Motor Startschwierigkeiten bei tiefen Außentemperaturen Mazda RX-8 (SE)

Technik (TI) Nr. 07/06 Baugruppe: G

(R035/05)

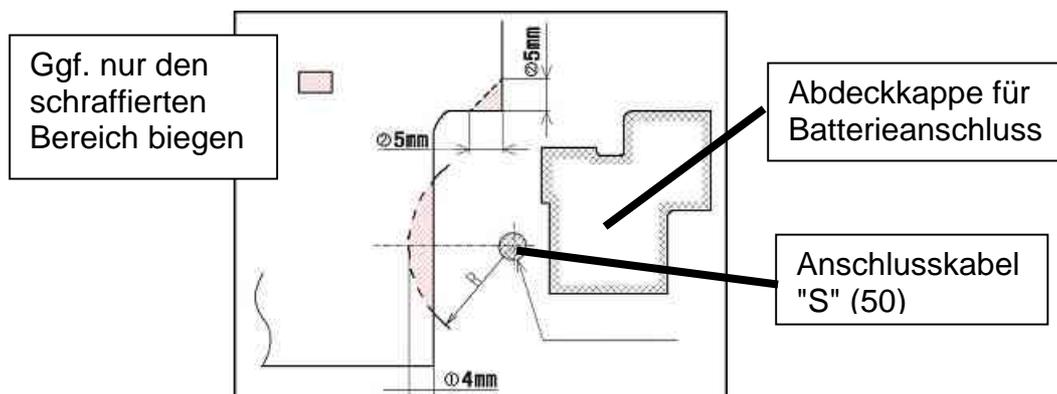
6. Den Anlasser gegen den modifizierten austauschen, wenn die FIN unter 129361 liegt. Das Gehäuse des modifizierten Anlasser unterscheidet sich von dem nicht modifizierten. Daher müssen die nachfolgenden Einbauhinweise beachtet werden:

Im Bereich des Anlassers ist ein Hitzeschutzblech angebracht. Ein ausreichender Abstand zwischen Hitzeschutzblech und Anlasser muss gewährleistet sein. Die Mindestmaße können dem nachfolgenden Bild entnommen werden.

Falls der Abstand nicht ausreichend ist, das Hitzeschutzblech nur im schraffierten Bereich biegen bis, ein ausreichender Abstand erreicht ist.
